**BRUXELLES. Rue des Fripiers, 17 – Galerie du Centre**  
(= zone de protection de l'ensemble de maisons traditionnelles accolées à l'église St-Nicolas / zone tampon UNESCO / inventaire)  
**DEMANDE DE PERMIS D'URBANISME:** placer des gaines de ventilation et des groupes d'extraction

### Avis de la CRMS

Plan et photo extr. du dossier de demande

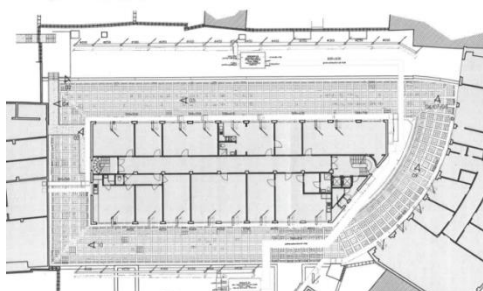
Bien que les gaines d'extraction prévues sur les verrières ne présentent pas d'impact visuel direct sur les vues vers et depuis l'église Saint-Nicolas, la CRMS s'oppose à leur placement tel que proposé par le projet. Ces dispositifs, particulièrement disgracieux, entraîneront en effet, tant à l'extérieur qu'à l'intérieur une altération visuelle inacceptable de la lisibilité des verrières en béton translucide. Or, sur le plan architectural, ces verrières sont particulièrement remarquables et jouent un rôle essentiel dans la composition de la "cinquième façade" de la galerie. Leur occultation partielle par des gaines de grande dimension compromettra aussi l'apport de lumière naturelle dans la galerie.

***La CRMS demande donc d'étudier une solution plus discrète et mieux intégrée, permettant de préserver de manière intacte ces verrières ainsi que leur lisibilité.***
